# Audi A3 エアコンディショナーコントロールユニットのプログラム改修

サービスキャンペーン通知日	2023年7月4日
不具合の内容	マニュアルエアコンディショナーにおいて、ソフトウェア導入時の検証が不十分だったため、エアコンの使用環境におけるスタート/ストップ（アイドリングストップ）機能の作動可否を正しく判定できないことがあります。このため、エアコンディショナーコントロールユニットからアイドリングストップを制御するコントロールユニットに正しい情報が送信されず、アイドリングストップが作動しないおそれがあります。
改善の内容	全車両、当該コントロールユニットのプログラムを対策プログラムに書き換えます。

## 不具合発生箇所

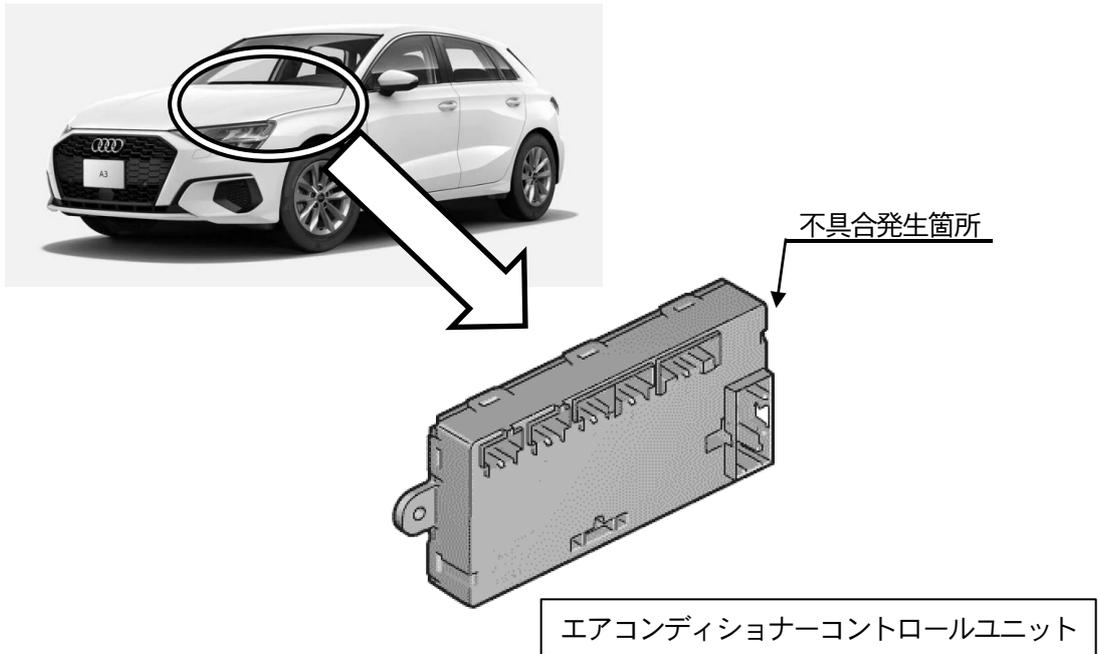
注：  は、プログラムを更新する部品を示します。
